## 東京電力ホールディングス株式会社福島第一原子力発電所の 中期的リスクの低減目標マップの改定（2回目）

令和5年3月1日  
原子力規制庁

## 東京電力福島第一原子力発電所の中期的リスクの低減目標マップ(案)

## 第 1 0 5 回特定原子力施設監視・評価検討会における関係者の主な意見

図1 2号機原子炉建屋における地震計の設置位置  
(東京電力公表資料（令和4年3月30日）より抜粋、  
原子力規制庁において一部追記)

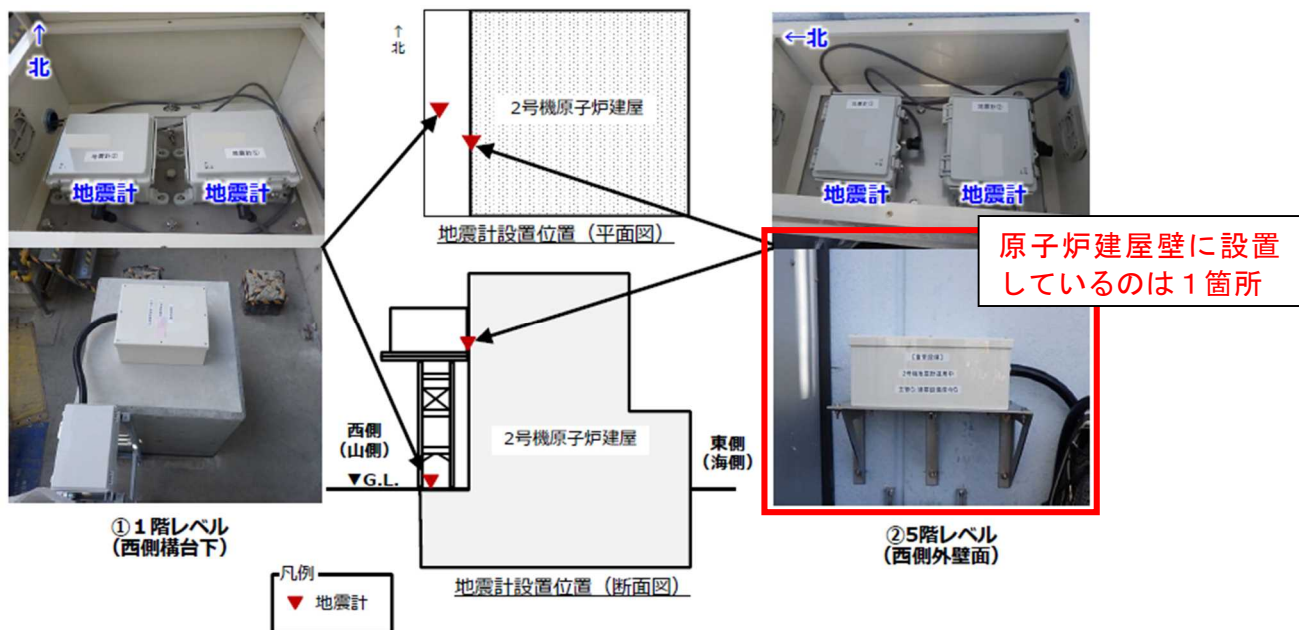
令和4年度第67回原子力規制委員会（令和5年2月1日）において、石渡委員から御質問のあった、2号機の地震計の設置状況について、以下のとおり御報告する。

2号機原子炉建屋には2台の地震計が設置されている。このうちの1台については、5階のオペレーティングフロアの線量が高いため、その内部への設置が難しいことから、同等の高さに位置する建屋外壁に設置している（図1参照）。原子力規制庁としても、現場環境を踏まえた建屋外壁への地震計の設置は、建屋の剛性の変化を把握する上では問題ないものと判断した。

図2 2号機地震計の観測データ（2022年4月～9月）  
(東京電力資料（令和5年1月27日面談資料）より抜粋)

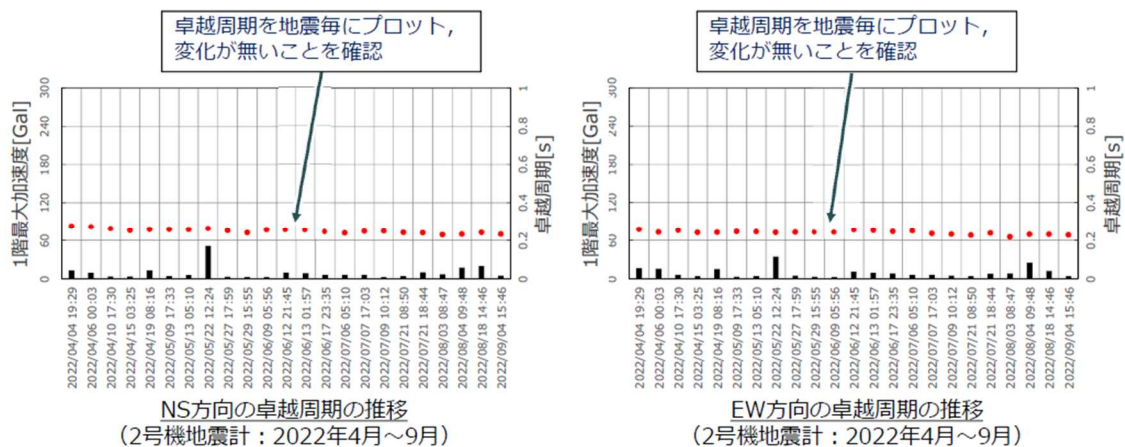
2号機に設置された地震計が観測した2022年4月～9月のデータについては、図2のとおりであり、1階と5階で観測されたデータから出した建屋の固有周期に大きな変化がない。よって、当該期間において2号機原子炉建屋の著しい経年劣化は見られないと考えられる。
